改善箇所説明図

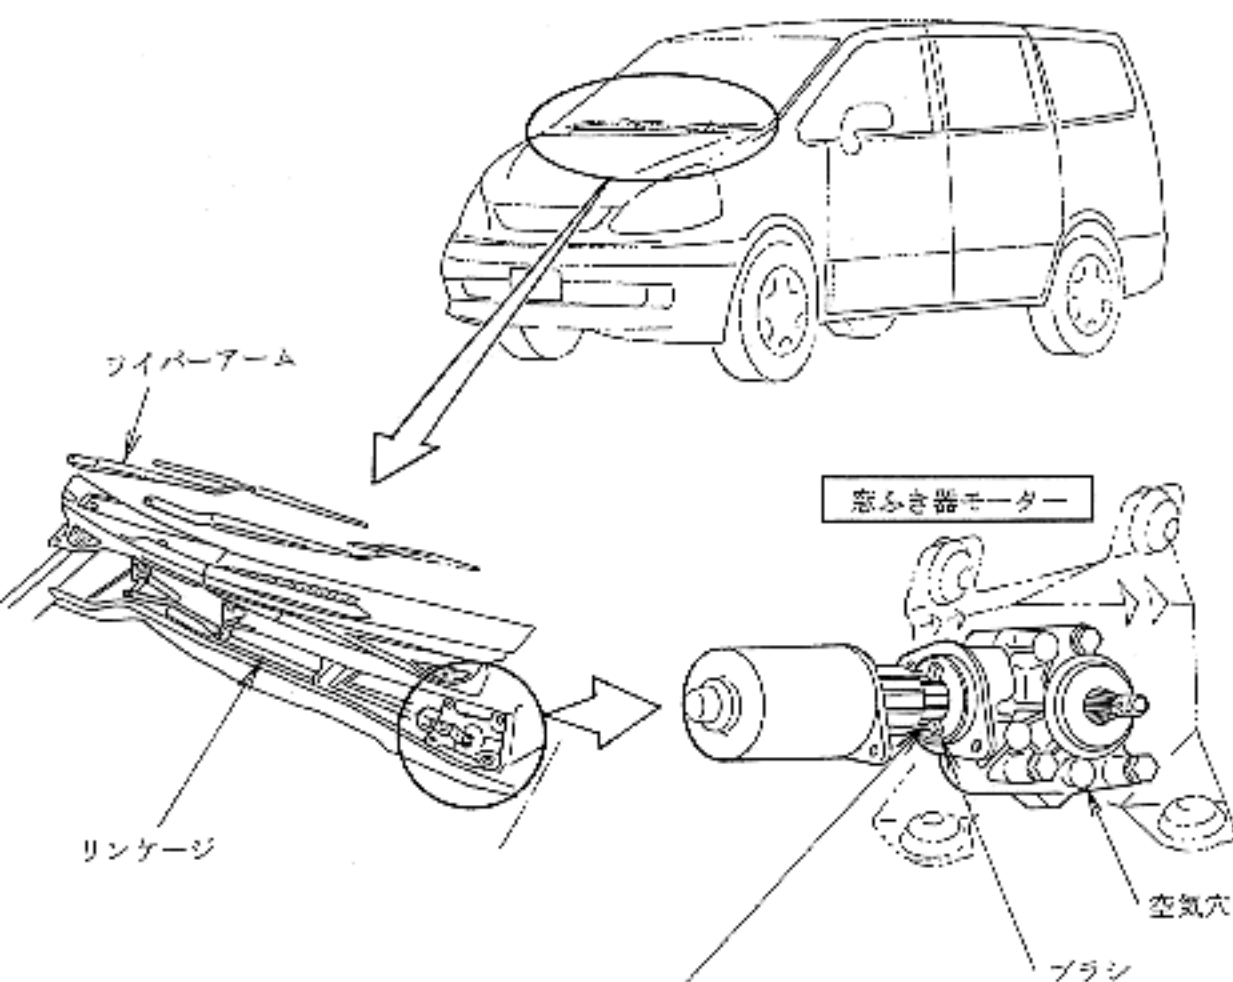
基準不適合発生箇所

窓ふき器のモーター部において、工場における雨漏れ試験の実施方法が不適切なため、モーター空気穴より雨漏れ試験時の水が浸入し、モーターブラシの電気抵抗が大きくなったものがあり、そのままの状態で使用を続けると、最悪の場合、当該モーター内部コイルへの通電が不良となり、窓ふき器が作動しなくなるおそれがある。

改善の内容

雨漏れ試験を実施したものについて全車両、当該モーターを良品と交換する。

識別：黄色のペイントをモデルナンバープレートの上に塗布する。
